## Commune de Daverdisse

# Compte rendu de la réunion de CLDR du 21/11/2023

## Aménagement du cœur de Porcheresse

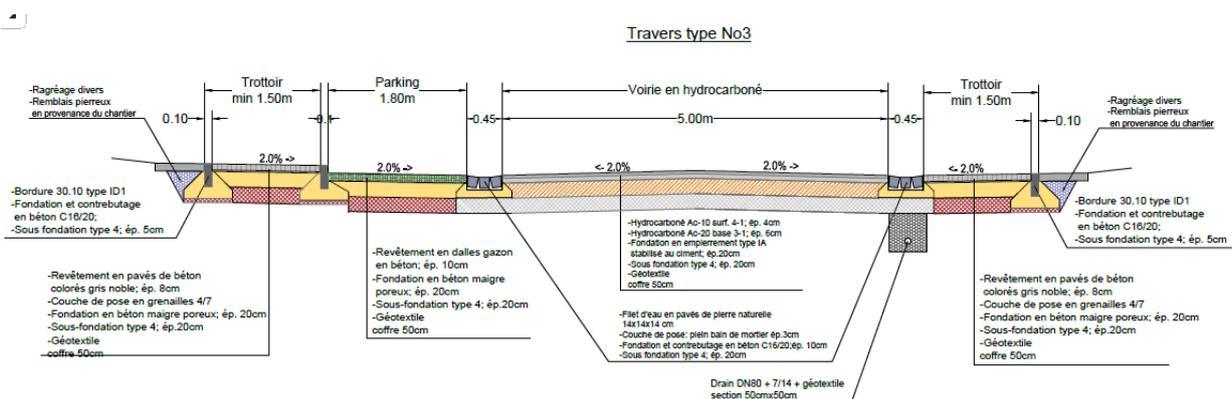
La demande de permis d'urbanisme est en cours. Dans ce cadre, la consultation de différentes instances est requise. Des modifications ont dû être apportées sur les plans suite à des remarques du service mobilité-infrastructure du SPW [direction des déplacements doux et de la sécurité des aménagements de voirie] :

1- « Dans un souci de cohérence, il serait opportun d'étendre le plateau afin d'englober le carrefour formé par les rues Laloux et de Fontenelle. »

2- « Il est demandé de créer une zone de rencontre autour de l'église dans la zone matérialisée par la couleur ocre. Cette zone sera aménagée en saillie pour accentuer la différence de statut. Celle-ci sera réglementée par des F12a/F12b. Dans la continuité, nous ne sommes pas favorables au maintien de la couleur ocre sur la voirie. Celle-ci engendrerait un souci de lisibilité par rapport à la zone de rencontre. Nous préconisons donc de laisser la voirie dans sa couleur initiale. »

3- « Il serait opportun de créer une zone 30 en cœur de village dans les sections autres qu'en zone de rencontre. »

4- « Il est important d'assurer le cheminement piéton notamment en prévoyant des traversées piétonnes. Or, les passages pour piétons sont inexistant dans le projet. Il est nécessaire d'en implanter au minimum au niveau des carrefours sur la rue Laloux, la rue du Chenai et la rue de Graide. Ils seront aménagés sur le principe du « zéro ressaut », sans différence de niveau entre le trottoir et la chaussée. Ils seront munis de bordures et de filets d'eau plats. Un soin particulier doit être appliqué aux jonctions des différents éléments. »

5- « Au niveau du stationnement dans la rue Laloux, la largeur de 1,80m est insuffisante. La largeur minimum pour le stationnement est de 2m. Il convient de marquer la différence entre le stationnement et le trottoir en rehaussant les trottoirs pour éviter le squat par des véhicules. »
